工程指示 / 要求簡箋(E.I.)

工程指示編號：EI / 6773 / 23 修改版次：
 工程編號：J - 858 工程名稱：將軍澳日出康城 11
 工程項目：單元件 投訴 出貨平架，保護問題，膠條不夠長、唧膠手工
 收件人：生統 / 王良 / 楊榮輝 發件人：Ant Yeung 日期：22/09/2023

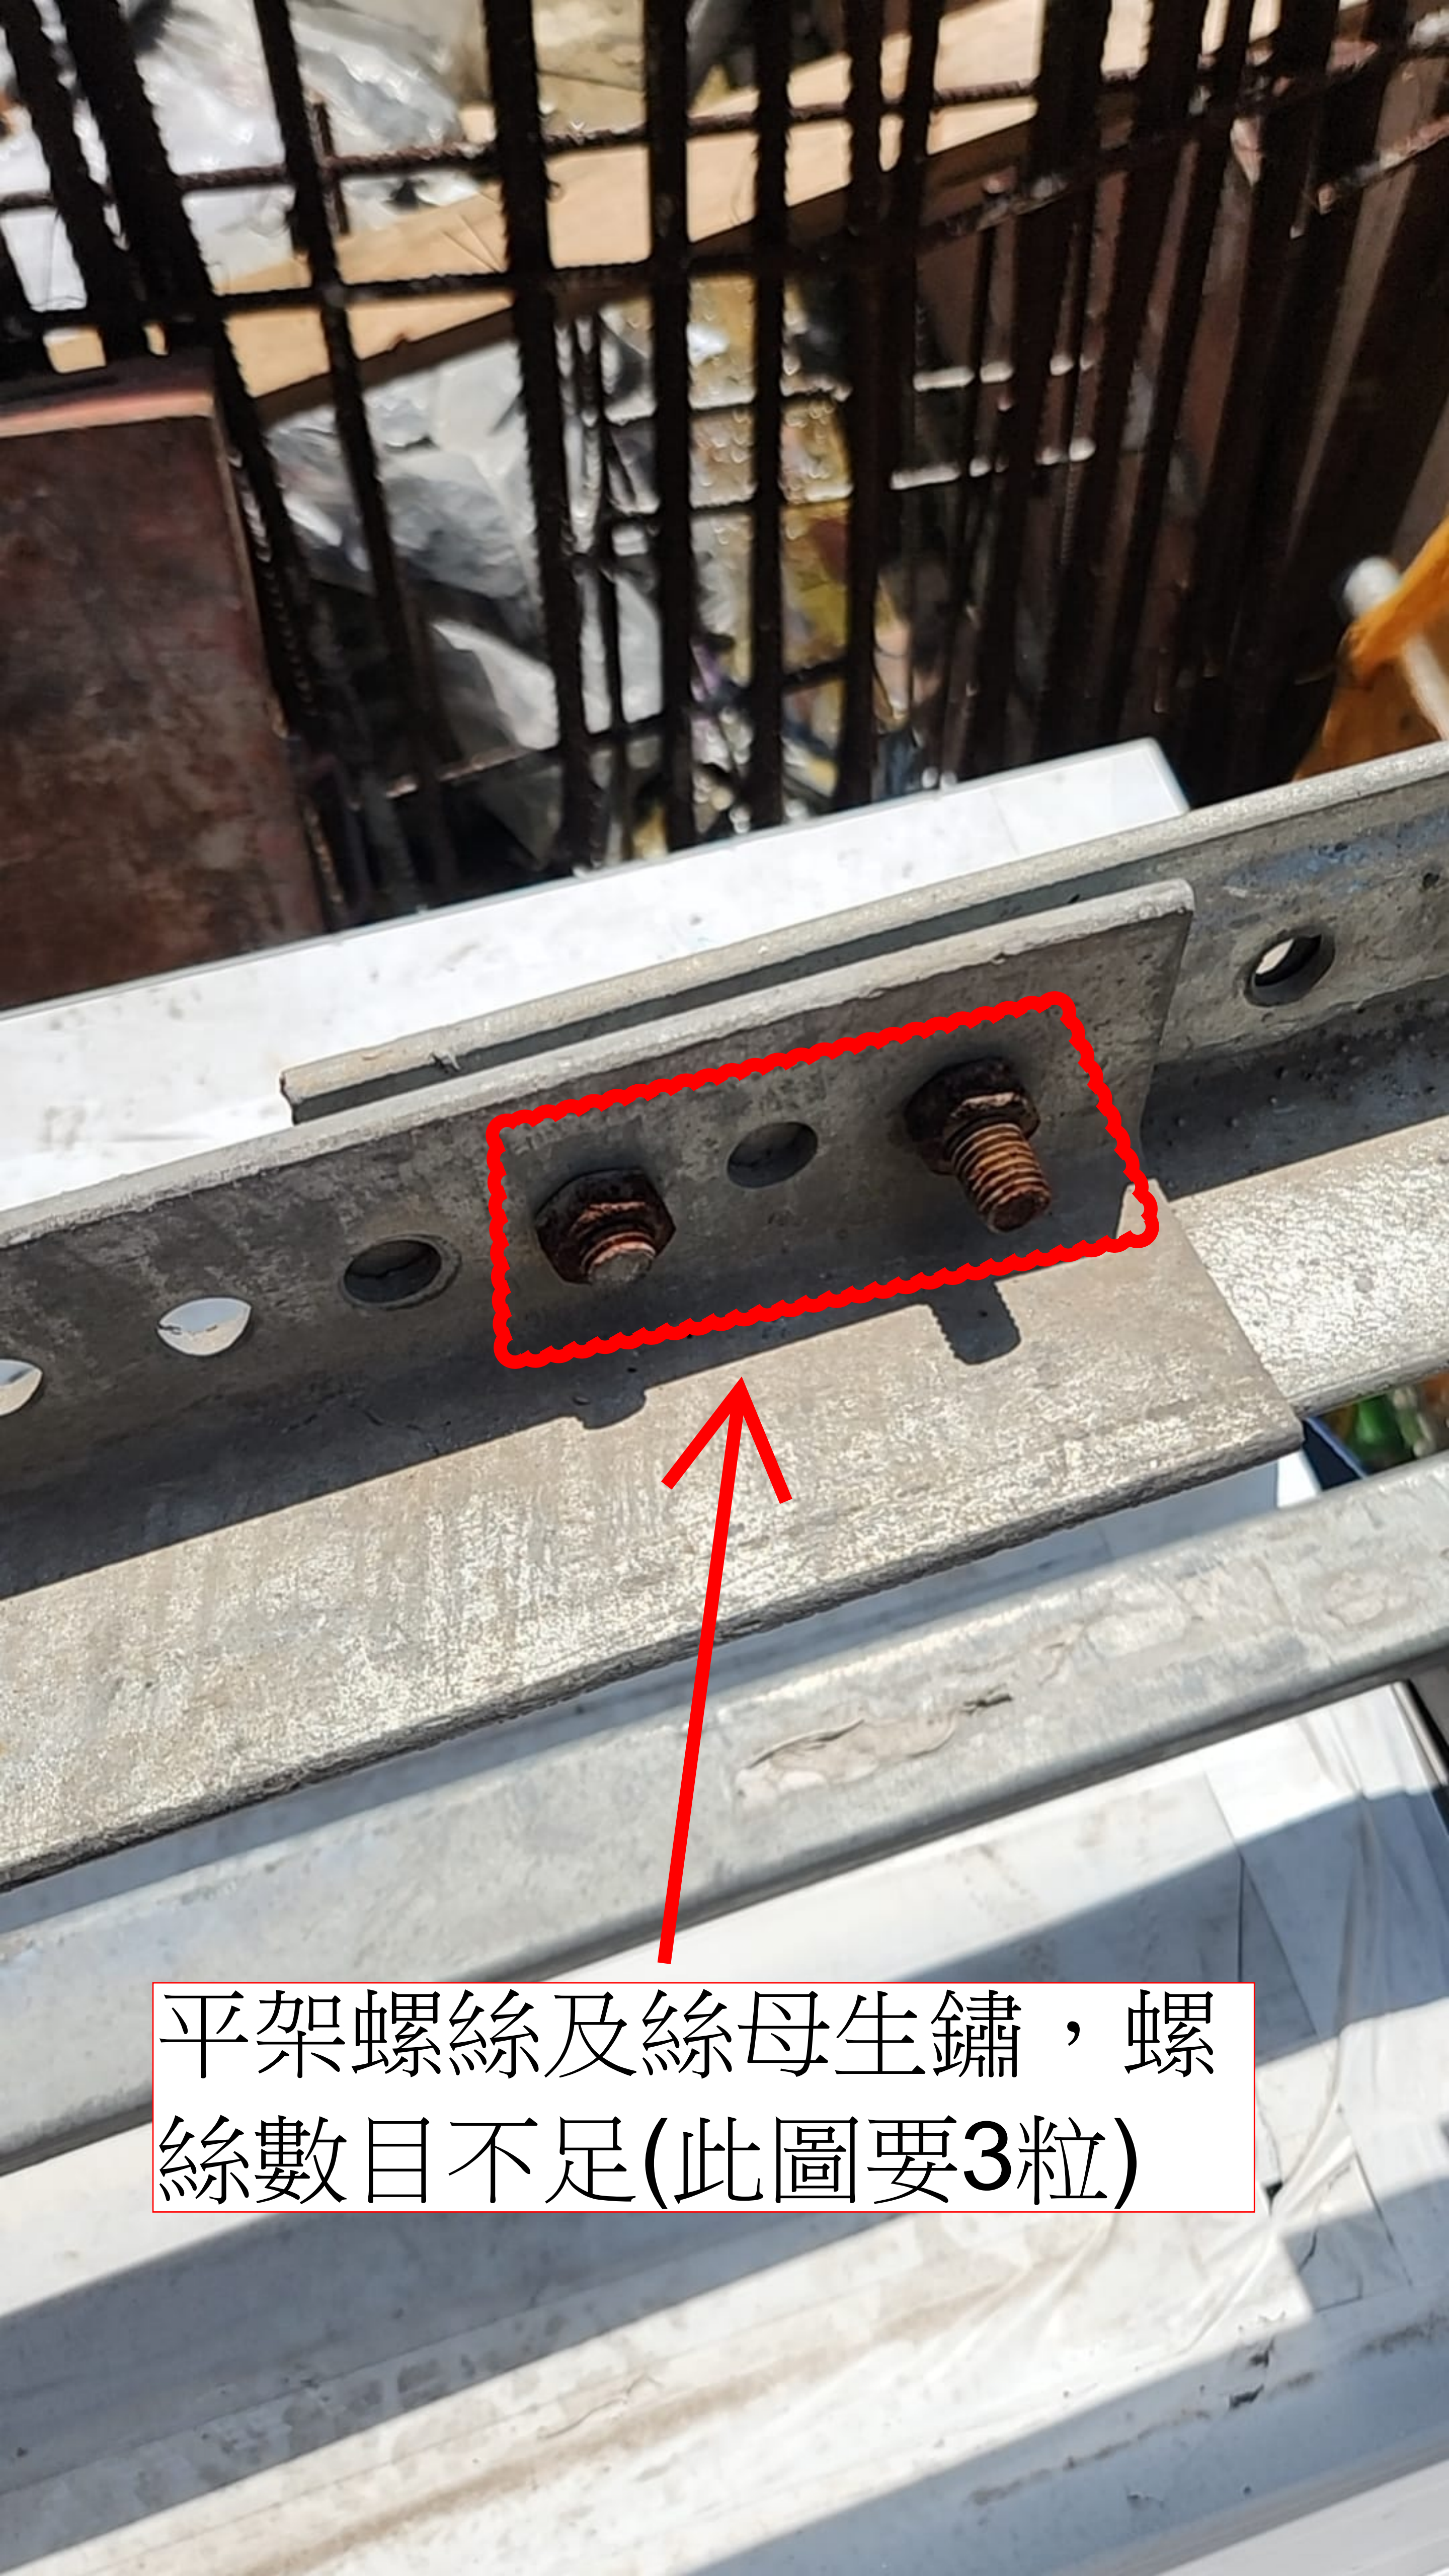
平架沒有橫通，令單元件下墜，造成損壞，要額外花人手執修或更換單元件

平架沒有橫通，令單元件下墜，造成損壞，要額外花人手執修或更換單元件

單元件已損壞

平架橫通損壞，令單元件造成損壞

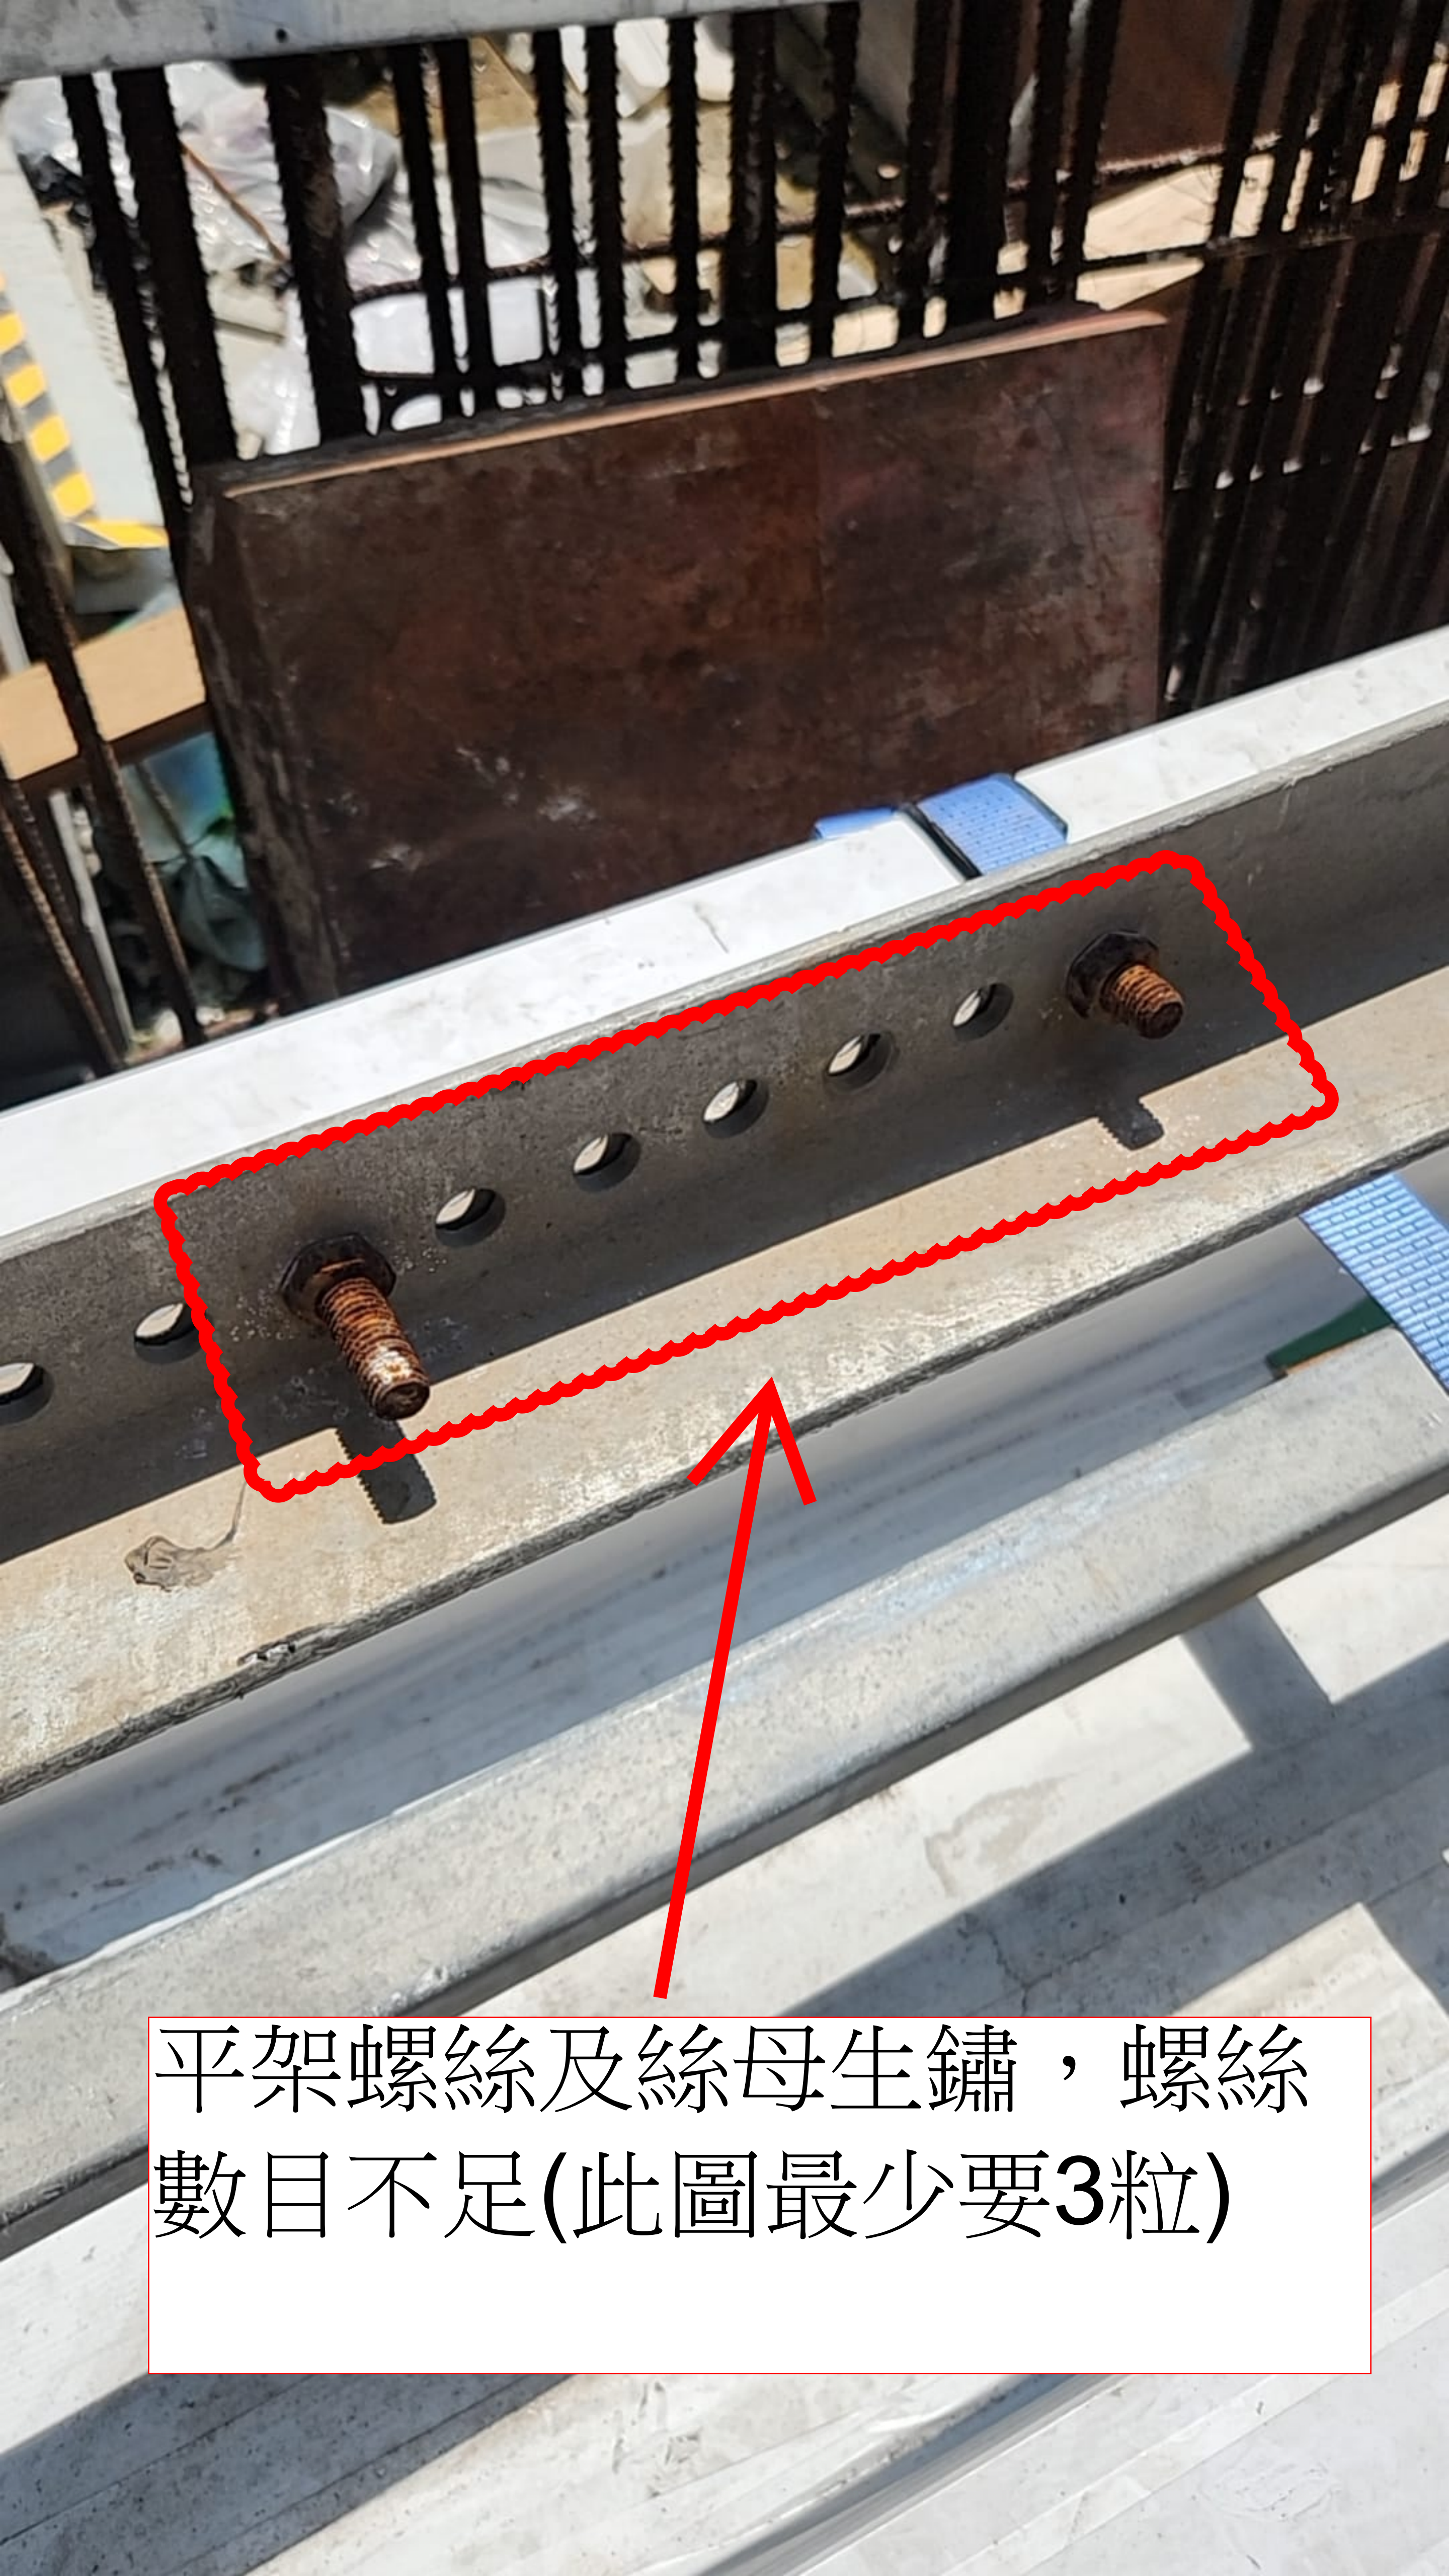
單元件已損壞

平架橫通移位，令單元件下墜，造成損壞，要額外花人手執修或更換單元件

平架橫通移位，令單元件下墜，造成損壞，要額外花人手執修或更換單元件

平架螺絲及絲母生鏽，螺絲數目不足(此圖要3粒)

平架螺絲及絲母生鏽，螺絲數目不足(此圖要3粒)

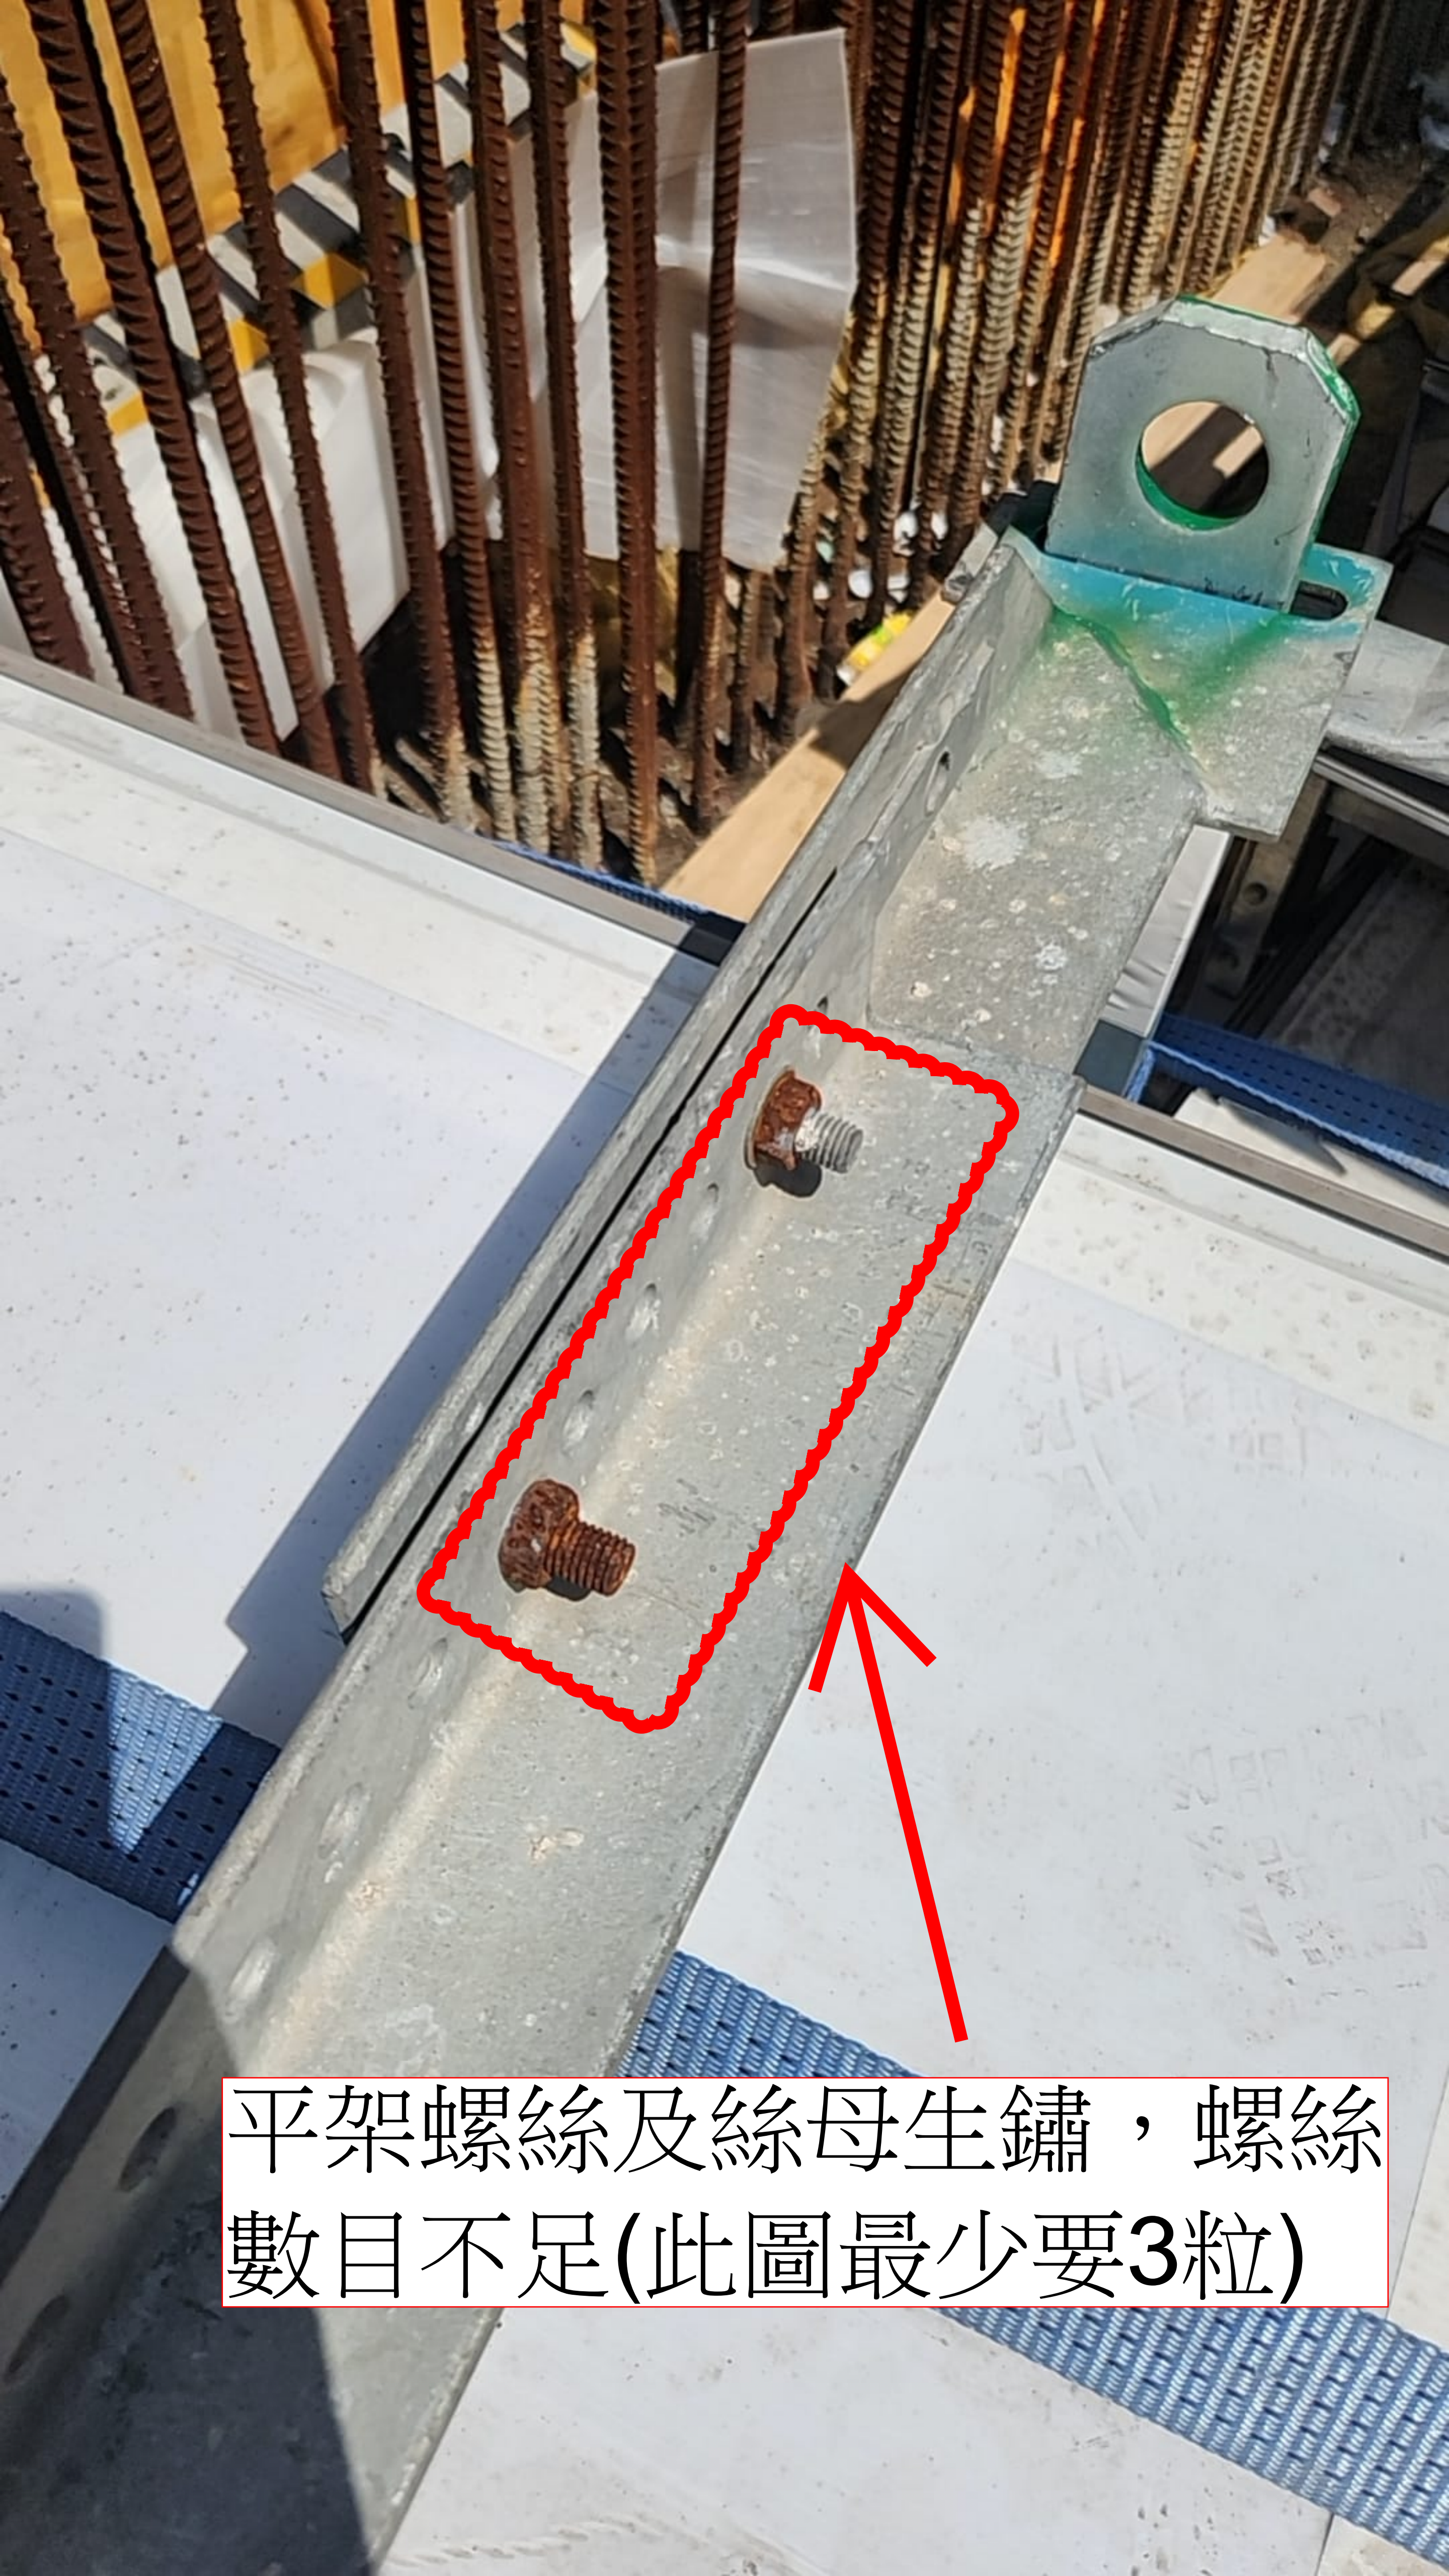
平架螺絲及絲母生鏽，螺絲
數目不足(此圖最少要3粒)

平架螺絲及絲母生鏽，螺絲數目不足(此圖最少要3粒)

平架螺絲及絲母生鏽，螺絲數目不足(此圖最少要3粒)

由於地盤環境所限。吊運架經常於頭頂下貨。如果在吊運途中鬆脫會引致人命傷亡。
